調 查 意 見

壹、案由：據審計部函報，屏東縣政府辦理高屏溪溪流生態公園工程執行情形，核有未盡職責及效能過低情事案。

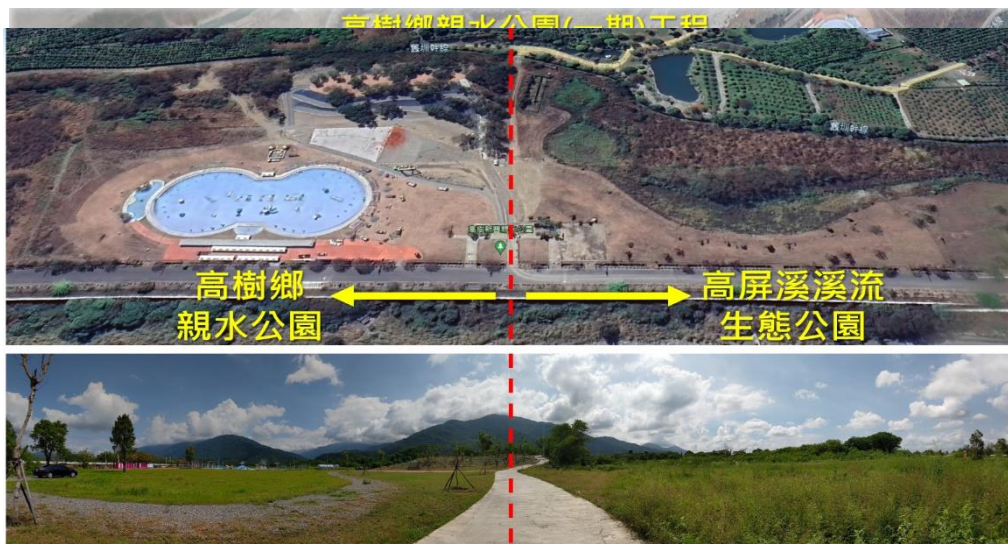
(四)屏東縣審計室於112年10月31日簡報補充說明：「縣府仍將河道水量不足原因全推卸予農田水利署未能常時提供新豐舊圳之水，未檢討是否因變更設計為黏土層，導致入滲量過大，致無法有效保水，並檢討相關疏失責任，並以廠商提供105年4月6日植栽養護照片，證實無法保水」，以及112年9月26日高屏溪溪流生態公園現場照片可見其荒廢狀況（如下

- (四)屏東縣審計室於112年10月31日簡報補充說明，公所接管後怠於營運，任令園區荒廢，於4年內僅編列292萬餘元消極整理園區環境，造成園區荒廢，雜草叢生難以進入，原計畫欲建置一個附有紀念及教育意義之莫拉克災後重建生態公園之遠大目標，差距

甚遠。且公所有6,000萬元卻未考量如何整理已開發但荒廢之園區，反而另外開闢與生態目的相悖之親水設施，並將親水公園作為生態公園活化的成果，顯未為負責之答復（如下圖）。
